Susitikimo su gyventojais dėl gatvių modernizacijos kūrybinių dirbtuvių apibendrinimas

Aptarinėjama tema: Pilaitės gatvių modernizacija

Susitikimo laikas ir vieta: 2025 01 16, 18:00-20:00 val., Vilniaus Pilaitės gimnazija, Tolminkiemio g. 2D, Vilnius, 06206.

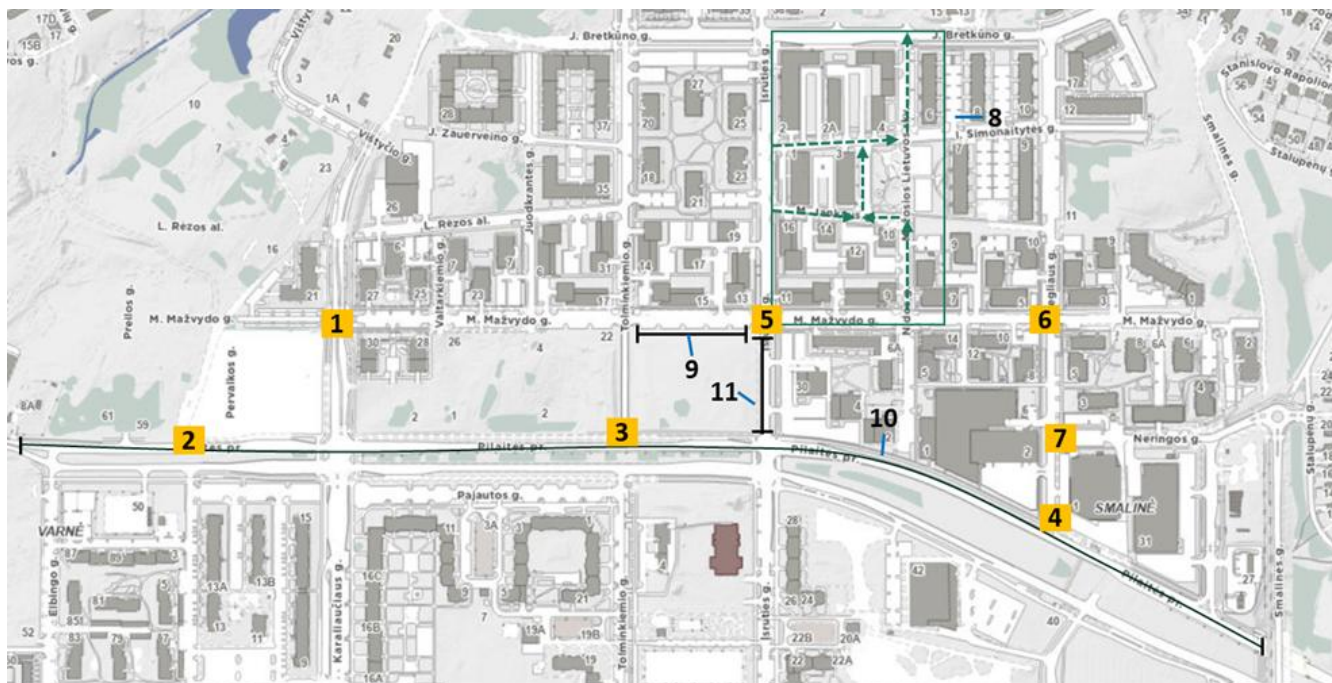
Gyventojai susitikimo metu išskyrė automobiliais apstatytas perėjas, dėl kurių suprastėja matomumas. Buvo siūloma įrengti ir fizinius sprendimus, ypač aplink perėjas, kad mašinos nebūtų paliekamos ne vietoje.

Viena iš labiausiai minimų problemų – vaikų atvežimas į ugdymo įstaigas. Pasak dirbtuvėse susirinkusių gyventojų, tėveliai vaikus paleidžia neleistinose vietose. Pavyzdžiui, įsiruties g. vaikai paleidžiami prie šviesoforinės sankryžos, nesvarbu, koks signalas tuo metu dega, dėl to gatvėje rytais, gyventojų teigimu, susidaro spūstys. Tuomet vaikai kerta gatvę tam neskirtose ir neleistinose vietose, todėl, svarbu sudaryti sąlygas, kad vaikai būtų paleidžiami saugiose vietose.

Kita gyventojų keliama problema buvo susijusi su pėsčiųjų takais. Gyventojų teigimu daug teritorijoje esančių šaligatvių nėra atnaujinti, esama danga ištrupėjusi, o šaligatvių bortai nenuleisti. Buvo minima, jog per nesutvarkytus šaligatvius sunku judėti su vaikais vežimėliuose ir kitomis priemonėmis. Buvo minima ir tai, kad automobiliai yra statomi pėsčiųjų takuose, todėl gyventojai siūlė įrengti fizinius barjerus. Tačiau kiti gyventojai kvestionavo tokį siūlymą ir teigė, kad per įrengus barjerus nepravažiuotų sniego valymo technika.

Buvo minima dar viena problema – trūkstama Smalinės g. ir Įsruties g. jungtis (šiuo metu automobiliai iš Įsruties g. į Smalinės g. patenka per daugiabučių kiemus).

Kūrybinių dirbtuvių metu dalyvių pateiktų problemų ir pasiūlymų apibendrinimas

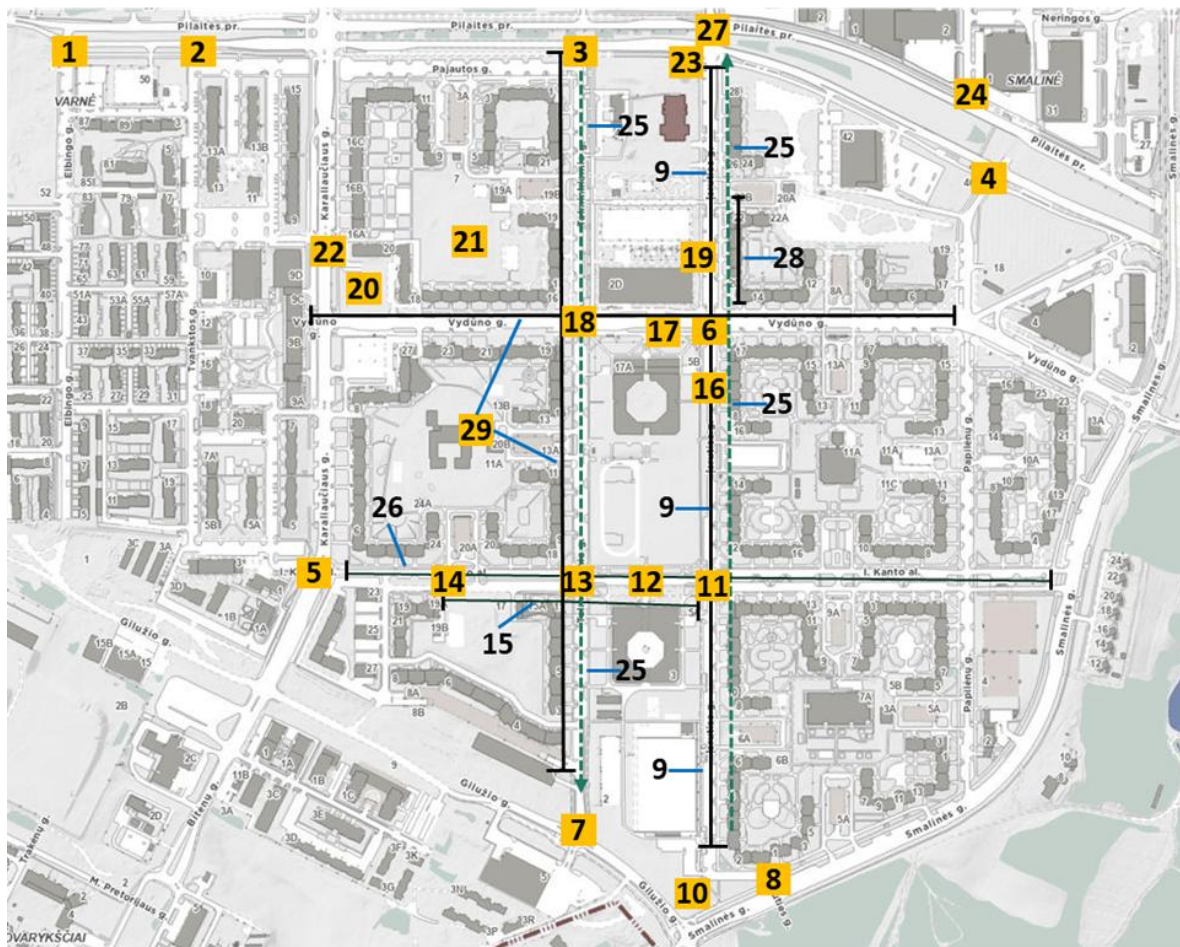
Numeracija žemėlapyje	Vietos detalizacija	Problema / pasiūlymas / poreikis
1	M. Mažvydo ir Karaliaučiaus g. sankryža	
2	Pilaitės pr. ir Pervalkos g. sankryža	Naikintinos sankryžos, neteisėtus vadovaujantis STR sankryža
3	Tolminkiemio g. ir Pilaitės pr. sankryža	
4	Priegliaus ir Pilaitės pr. sankryža	
5	Mažvydo ir Įsruties g. sankryža	Įrengti žiedinę sankryžą
6	Mažvydo ir Priegliaus g. sankryža	
7	Išvažiavimas į Priegliaus g.	Tikslinga įrengti vienos krypties eismą arba uždrausti kairį posūkį
8	Nidos, Jankaus, I. Simonaitytės g.	Svarstyti vienos krypties eismo įvedimą
9	Palei Mažvydo g. nuo Tolminkiemio iki Įsruties	Įrengti dviračių tako atkarpą
10	Pilaitės pr.	Įrengti A juostą Pilaitės pr. už Smalinės g.
11	Įsruties g.	Trūksta šaligatvio

Numeracija žemėlapyje	Vietos detalizacija	Problema / pasiūlymas / poreikis
1	Elbingo g. ir Pilaitės pr. sankryža	
2	Tvankstos g. ir Pilaitės pr. sankryža	
3	Tolminkiemio g. ir Pilaitės pr. sankryža	Naikintinos sankryžos, neteisėtos vadovaujantis STR
4	Papilėnų ir Pilaitės pr. sankryža	
5	Karaliaučiaus g. ir I. Kanto al. sankryža	
6	Vydūno ir Įsruties g. sankryža	Užstatomos sankryžos reikia sprendinio, kad fiziškai negalėtų užstatyti / reikia šviesaforų, nes savaitgali sunku praeiti
7	Tolminkiemio ir Gilužio g. sankryža	Naikintinos sankryžos, neteisėtos vadovaujantis STR
8	Smalinės ir Įsruties g. sankryža	Naikintinos sankryžos, neteisėtos vadovaujantis STR
9	Įsruties g.	Pratęsti dviračių taką Įsruties g., kad būtų šiaurinė Pilaitės dalis sujungta su pietine ir būtų galima pasiekti mokyklą
10	Prie Įsruties g. pabaigos	Įsruties jungti su Tolminkiemio pažymėtoje vietoje (jei daromas vienpusis - negalioja)

11	Kanto al. ir Įsruties g. sankryža	Užstatomos sankryžos reikia sprendinio, kad fiziškai negalėtų užstatyti / reikia šviesaforų, nes savaitgali sunku praeiti
12	Kanto al. ties Vydūno progimnazija	Automobilių stūmo problemos
13	Kanto al. ir Tolminkiemio g. sankryža	Užstatomos sankryžos reikia sprendinio, kad fiziškai negalėtų užstatyti / reikia šviesaforų, nes savaitgali sunku praeiti
14	Kanto al. ties 19A namu	Įrengti papildomą perėją (iškelti)
15	Kanto al.	Vienoje pusėje nėra apšvietimo
16	Įsruties g.	Vaikų išleidimo problema dėl sustojimo ir stovėjimo gatvėje.
17	Vydūno g. ties M. Mažvydo progimnazija	Reikalingi sprendiniai ir kontrolė
18	Vydūno ir Tolminkiemio g. sankryža	Užstatomos sankryžos reikia sprendinio, kad fiziškai negalėtų užstatyti / reikia šviesaforų, nes savaitgali sunku praeiti
19	Įsruties g. prie Vilniaus Pilaitės gimnazijos	Vaikų išleidimo problema dėl sustojimo ir stovėjimo gatvėje. Reikalingi sprendiniai ir kontrolė

20	Vydūno ir Karaliaučiaus g. sankryža	Statyti daugiau aukšti parkingą
21	Vydūno g., kieme aplink namus Nr. 16, 18, 16 ir kt.	Įrengti parkingą
22	Karaliaučiaus g.	Probleminė perėja
23	Įsruties g. prie Pilaitės pr.	Reikalinga ciklų korekcija pėstiesiems
24	Pilaitės pr. ir Pregeliaus g. sankryža	Reikalingas saugėnis išvažiavimas ir apsisukimas
25	Tolminkiemio ir Įsruties gatvės	Svarstyti vienpusio eismo galimybę
26	Kanto al.	Tvarkyti automobilių parkavimą
27	Įsruties g. ir Pilaitės pr. sankryža	Sudėtinga sankryža
28	Įsruties g.	Labai siauras šaligatvis, o pasistačiusios mašinos išsikiša į šaligatvio ir taip dar jį susiaurina
29	Tolminkiemio ir Vydūno g.	Dviračių takais sujungti švietimo įstaigas
0	Visoje teritorijoje	Reikia tvarkyti šaligatvius
0	Vydūno g.	Automobiliai statomi ir jai važiuojama per šaligatvius
0	Visoje teritorijoje	Reikia tvarkyti įvažiavimus į parkingą (kiemus) ir suvienodinti perėjas
